Procès-verbal de contrôle d'une installation électrique en BT et TBT

NON CONFORME

Rue Rue Saint-Mathias
Numéro 9
Boîte
Postcode 6700
Commune ARLON
Pays Belgique

Visite de contrôle d'une installation domestique selon (AR 08/09/2019) - RGIE Livre 1 - 6.5. et 4.2.4.3.

Image du tableau de repartition et de manoeuvre:

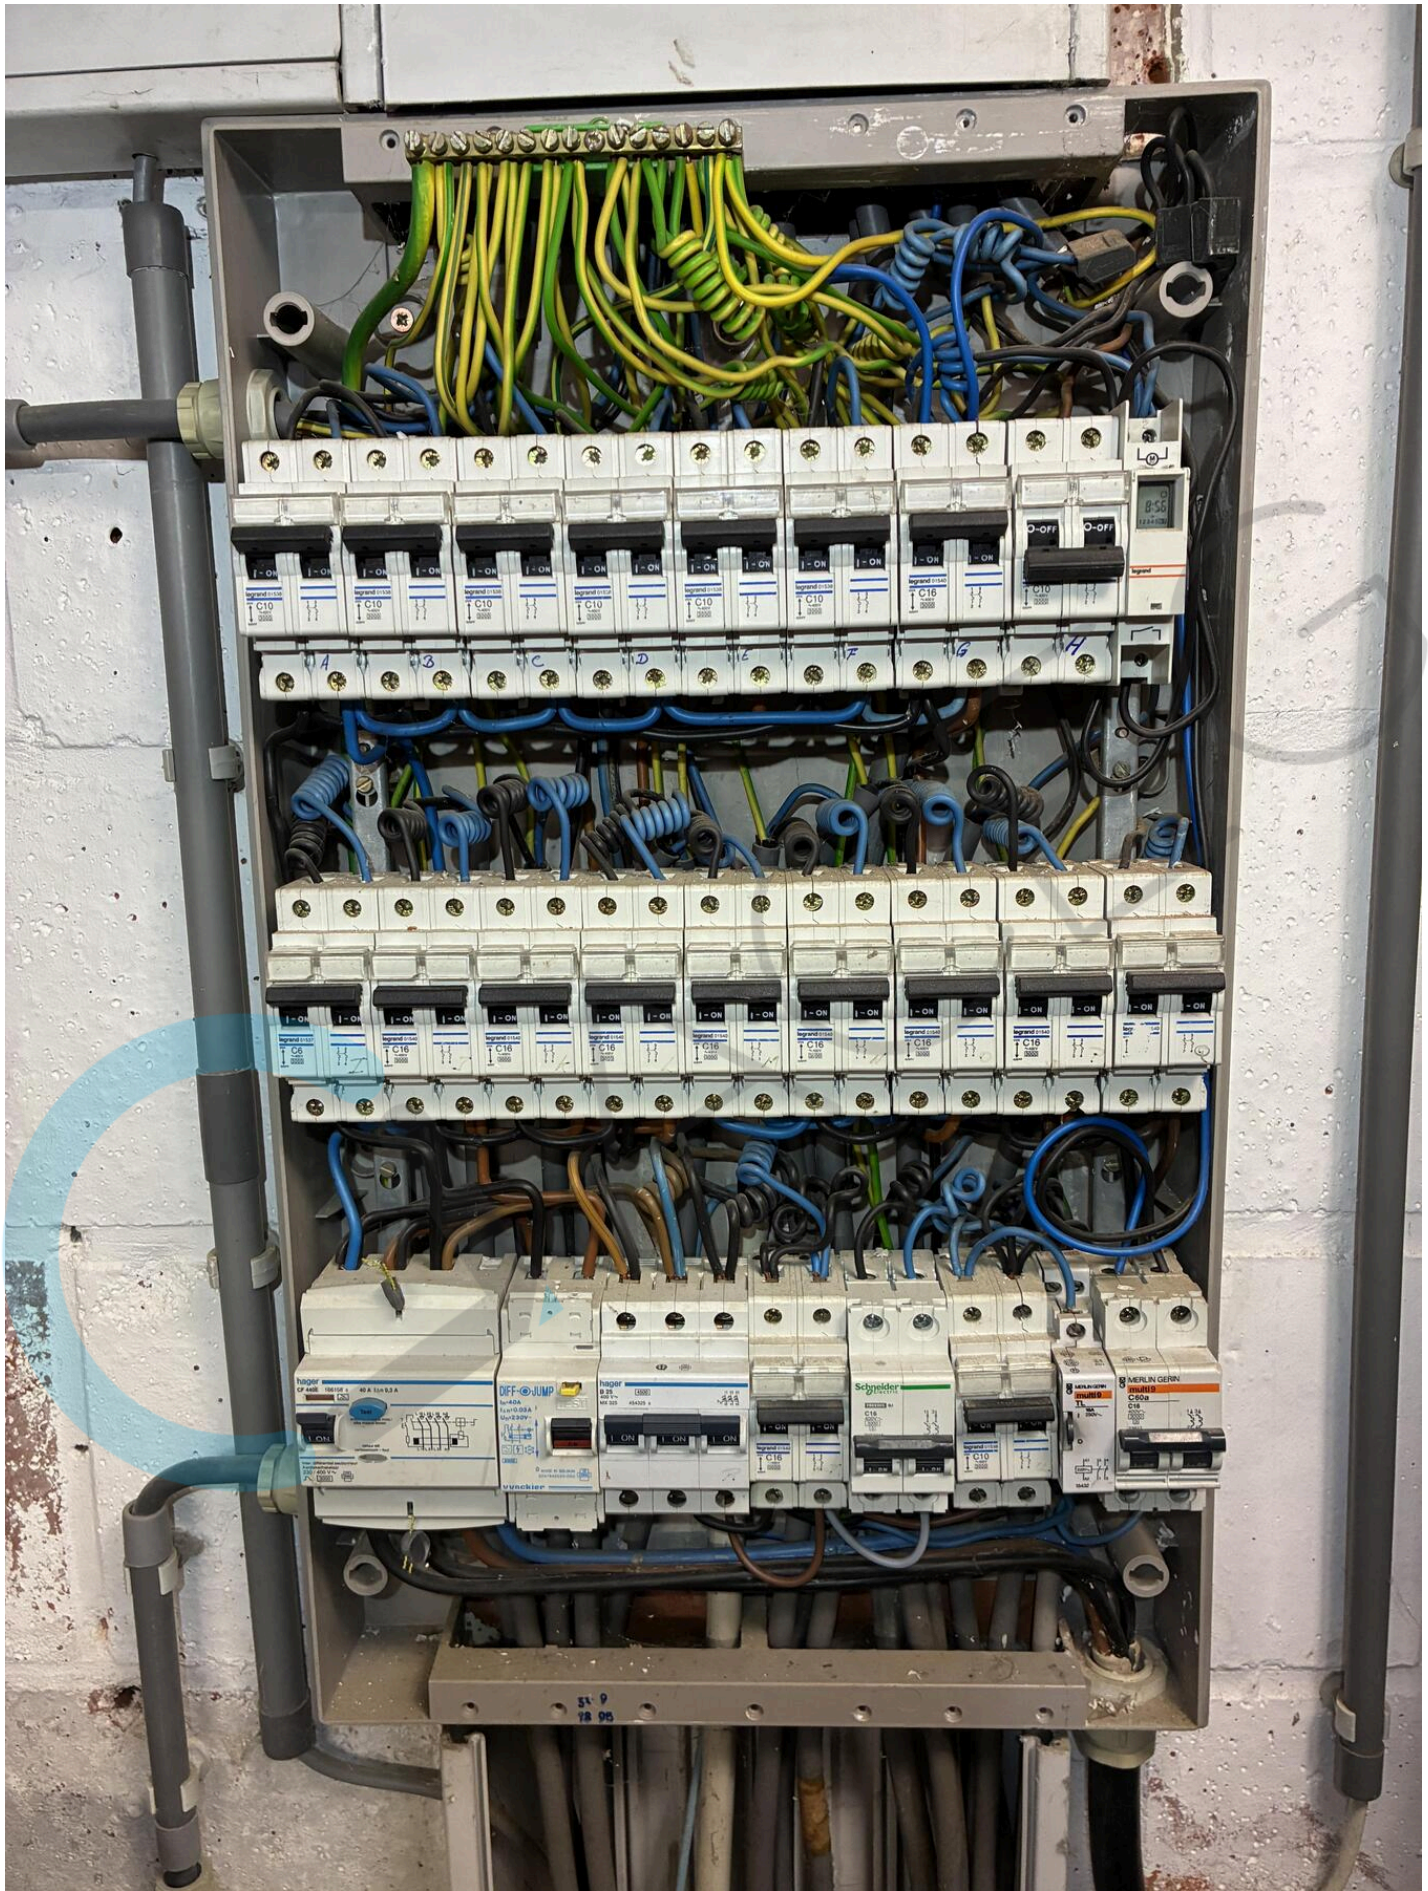
- I1.01 Le schéma unifilaire de l'installation n'est pas présent. (Livre 1 Section 2.12 - 2.13 et 3.1.2)
- I1.03 Plan de position de l'installation n'est pas présent. (Livre 1 Section 2.12 - 2.13 et 3.1.2)

- I2.03 La continuité des conducteurs de protection et/ou équipotentielles n'est pas garantie . Les 2 doubles prises living façade avant. (Livre 1 Sous-section 5.3.5.3.G. et 5.4.3.5)

- I4.01 Connexion(s) équipotentielle(s) principale(s) non réalisée(s). (Livre 1 Sous-sections 5.4.4.1 et 5.1.6.2)
- I5.01 Réaliser ou compléter le repérage des circuits/départs et/ou appareillage, bornes de raccords, etc. (Livre 1 Sous-section 3.1.3.1. et 3.1.3.3.A. et 5.1.6.1)

- I5.14 La tension nominale de service n'est pas indiqué clairement sur le tableau (Livre 1 Sous-section 3.1.3.3.)
- N32 La partie / les parties suivants sont contrôlée(s) selon Livre 1 Section 6.5. en 8.2.2.:
nota/note 27 Le code EAN de l'installation n'a pas pu nous être communiqué durant notre visite.
